Informe EIC-Lanamme-INF-0797-2022

Informe de Auditoría Técnica

Evaluación de la gestión de calidad de los materiales colocados en el proyecto Lote 1 de las Obras impostergables (OBIS) del Fideicomiso Corredor Vial San José – San Ramón y sus radiales. Tema: Mezcla asfáltica.

Figura 5. Diagrama de flujo para pago en función de la calidad según normativa y propuesta del contratista

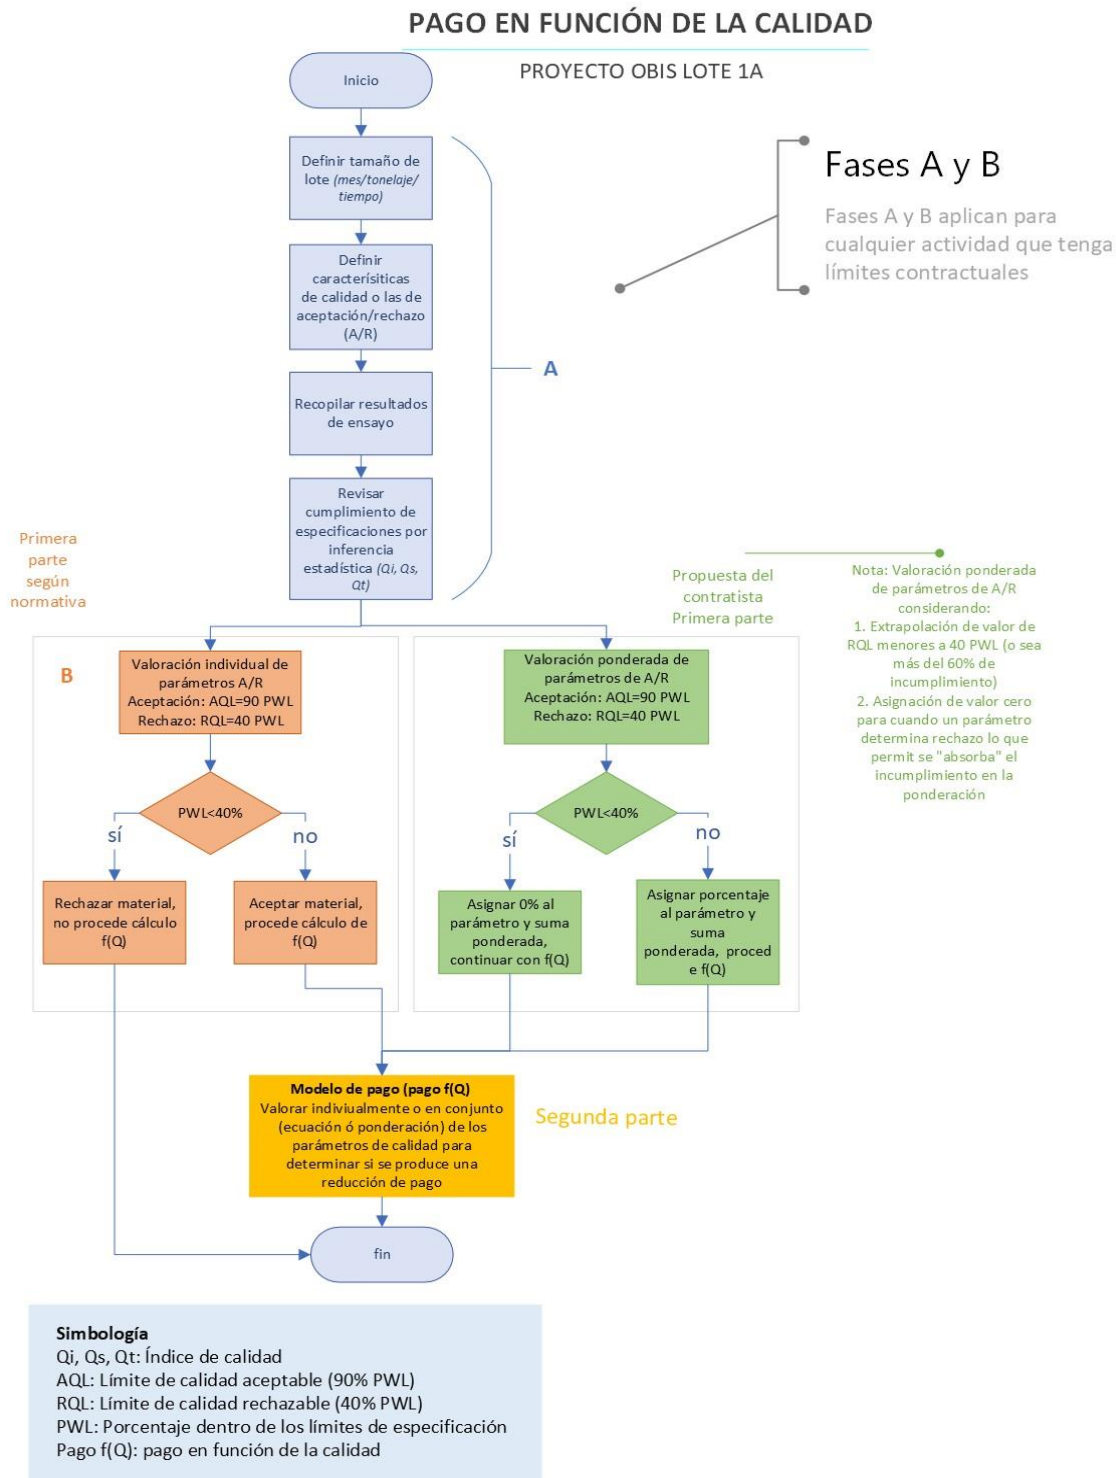
Sin embargo, el modelo estadístico de pago aprobado por la Supervisión y la UAP para la evaluación de la calidad de la mezcla asfáltica del Lote 1 de las OBIS (ver **Figura 5**), primeramente, determina el nivel de cumplimiento estadístico, no obstante, realiza una ponderación, solamente con aquellas características de calidad indicadas en la propuesta del contratista, dejando por fuera otras que son importantes. Dicha ponderación no permite identificar si existe el riesgo anteriormente mencionado, ya que no se analizan de forma individual dichos parámetros. Posteriormente, se vuelve a obtener un valor ponderado (solo que basado en otros parámetros) una vez establecido dicho valor, se toma la decisión de aceptación o rechazo y finalmente, según la propuesta efectuada, se calcula el pago en función de la calidad, total o reducido.

Figura 7. Representación gráfica (ejemplificadas con curvas de distribución normal) de la asignación de un valor 0 en la ponderación de los parámetros de aceptación o pago en función de la calidad de un material o producto.

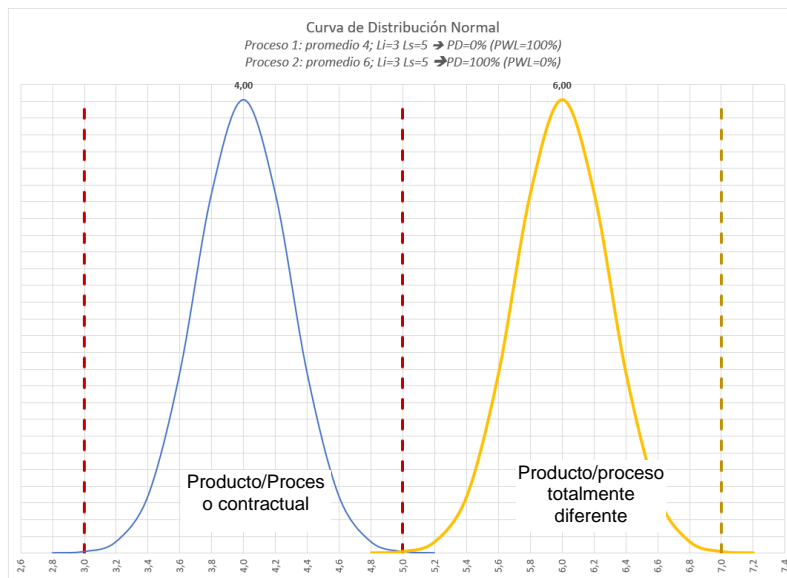
El concepto planteado en el oficio No.P101302-IDM-LSI-1235OCL-LET-C-0000230, que con el fin de establecer el mayor castigo posible en la ponderación del factor de pago en función de la calidad se asigna un valor de 0 (cero) como factor de pago es totalmente inaceptable, ya que es un error gravísimo de concepto del modelo de pago en función de la calidad.

La asignación de un valor de 0 en el factor de pago implica, un incumplimiento total y absoluto de las especificaciones del trabajo evaluado, tal como se ejemplifica en la **Figura 7**, por lo que la propuesta del contratista aceptada y aprobada por la Supervisión y la UAP, provocó que la Administración acepte un producto/proceso totalmente diferente al que se encuentra especificado desde el inicio, en los documentos contractuales del proyecto.

Es por ello que el Equipo Auditor considera que la propuesta de la metodología de aceptación y rechazo propuesta por CPC, que fue recomendada por IDOM y aprobada por la UAP, de ponderar las características de calidad, para posteriormente aplicar la metodología de aceptación/rechazo constituye una falta conceptual importante que no puede ser omitida por esta instancia, ya que si alguna de las características de calidad de las incluidas en la metodología de ponderación (VMA, VFA, contenido de asfalto, malla 3/8, malla N°4, malla N°30, malla N°200 y máxima teórica) determina de manera individual, un incumplimiento de resultados mayor a 60% (PWL menor a 40%) (o sea rechazo), al realizar la ponderación sugerida, se invalidan los resultado individuales, generando un riesgo sumamente elevado de aceptación de un producto con un defecto excesivo, que se trasladaría completamente a la Administración.

Figura 10. Representación gráfica para VMA de mezcla asfáltica dividida por Subproyecto.

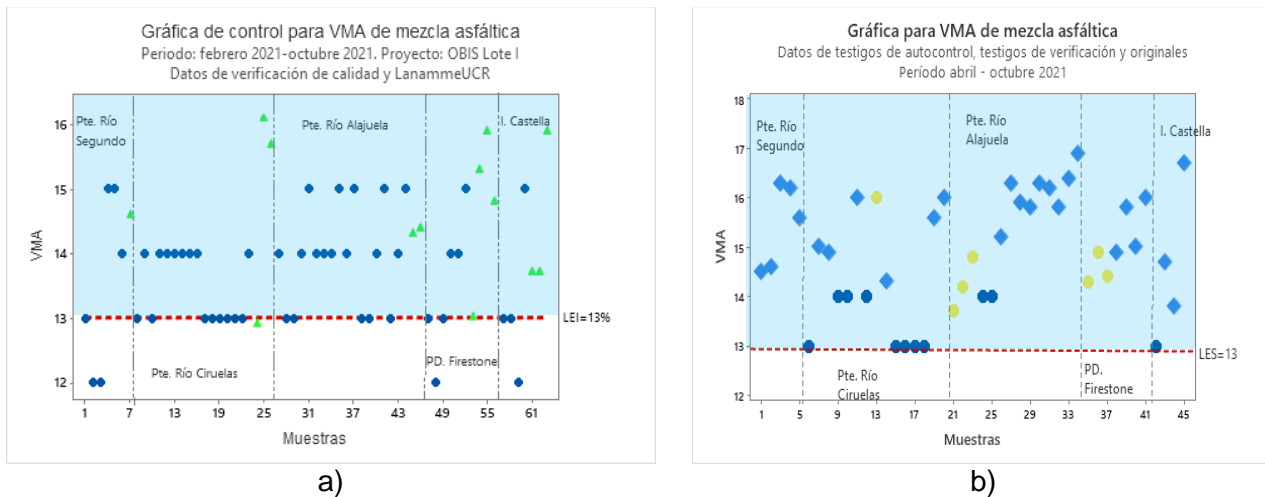
Llama la atención a esta auditoría que a pesar de las marcadas diferencias existentes entre los datos observados en ambos escenarios, con los resultados obtenidos entre las muestras de verificación y las muestras testigos (autocontrol – verificación), debido a que en este último los resultados de VMA aumentan sustancialmente en todos los casos donde hubo sustitución del resultado original por testigos suprimiendo los incumplimientos determinados. Asimismo, como se demuestra en la Figura 10a las muestras tomadas por el LanammeUCR (triángulo verde) reflejan dos muestras en el límite de especificación.

Por otra parte, de la metodología utilizada por la Supervisora y la UAP se estarían sustituyendo todos los resultados primarios reportados para las muestras iniciales de verificación, por los resultados de las muestras de testigos de verificación de calidad (Figura 10b) específicamente en el Puente sobre Río Segundo, así como el Paso a Desnivel Firestone se sustituyen la totalidad de resultados primarios de verificación por testigos. No se considera de recibo, que se sustituyan los resultados provenientes de la verificación de calidad, por los resultados del laboratorio del contratista que ejecuta el control de calidad según lo estipulado en la sección 405.13 Pago de las normas de diseño y especificaciones técnicas del proyecto.

Figura 12 Representación gráfica para VFA de mezcla asfáltica dividida por Subproyecto.

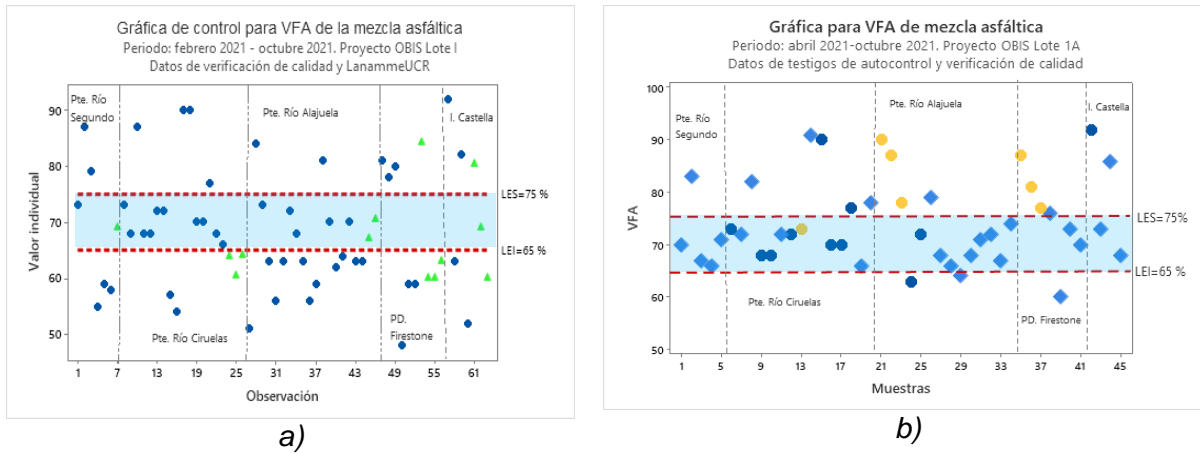
En cuanto al parámetro de vacíos llenos de asfalto (VFA) de la mezcla asfáltica, donde según los diferentes diseños (Ver Tabla 3) se encuentra con límites de especificación entre 65% a 75%, se logra identificar sendos incumplimientos en los resultados originales de verificación de calidad (Ver Figura 12a). Este comportamiento es respaldado por las muestras tomadas por LanammeUCR (triángulos verdes) donde el 56% (9 de 13) de las muestras tomadas por esta auditoría incumplieron con la especificación contractual.

Ahora bien, al observar el comportamiento de los resultados de testigos de autocontrol-verificación (Figura 12b) se identifica una reducción en el porcentaje total de incumplimiento de la especificación. Asimismo, en el caso de la mezcla asfáltica colocada en las Obras de Ampliación del Paso a Desnivel Firestone y Puente sobre Río Segundo, se logra evidenciar que, con la sustitución de todos los valores originales, -por muestras de testigos. En el caso de la mezcla asfáltica colocada en las Obras de Ampliación del Paso a Desnivel Firestone se identifican 2 cumplimientos, donde originalmente no había ningún cumplimiento. Similar situación se observa con las muestras tomadas en las Obras de Ampliación de río Segundo, donde originalmente había solo 1 cumplimiento de las 6 muestras, y con la incorporación de testigos se pasó a tener 4 cumplimientos

Figura 23. Representación gráfica de relación polvo-asfalto

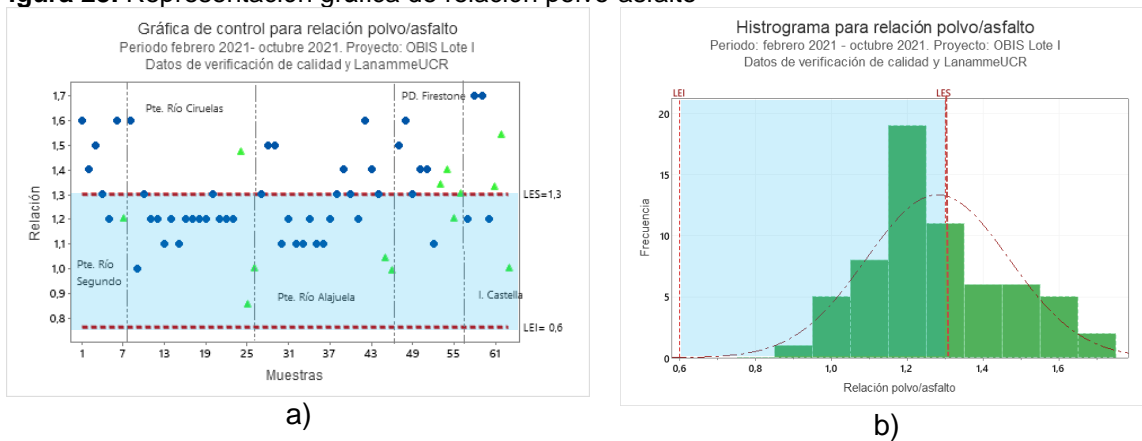
Tal como se puede observar en la gráfica de la Figura 23b, se identifica claramente de manera global la distribución de los resultados obtenidos por verificación de calidad y LanammeUCR, donde 16 de los 63 datos se encuentran por encima del límite de 1,3% para la relación polvo-asfalto.

Figura 24. Gráficas para vacíos de aire de mezcla asfáltica.

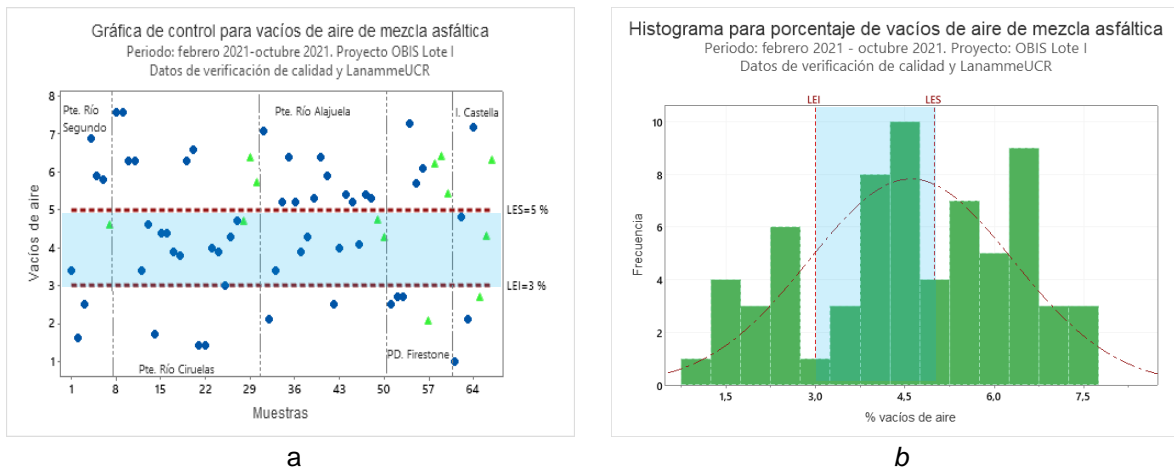
También se realiza el análisis para las muestras tomadas por el LanammeUCR, de este análisis se evidencia un incumplimiento global del 69%, donde casi la totalidad (98,5% de los incumplimientos) supera el límite superior de la especificación. Cabe resaltar que la distribución mostrada en la Figura 24b donde se observa claramente que el material no está conforme a las exigencias de calidad establecido en la Tabla 401.01 Requisitos para el diseño de mezcla asfáltica de las Normas de diseño y Especificaciones Técnicas del proyecto.

Figura 27. Gráfica para Tensión diametral en mezclas compactadas Tipo C y D.

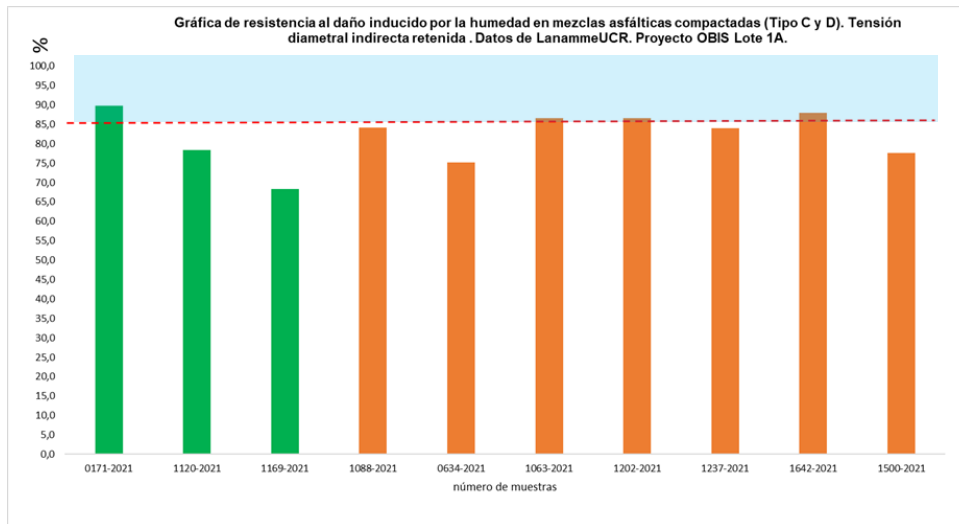
Cabe mencionar que estos resultados fueron comunicados oportunamente a los auditados mediante oficios LM-IC-D-0436-2021, LM-IC-D-0832-2021 y LM-IC-D-0893-202.
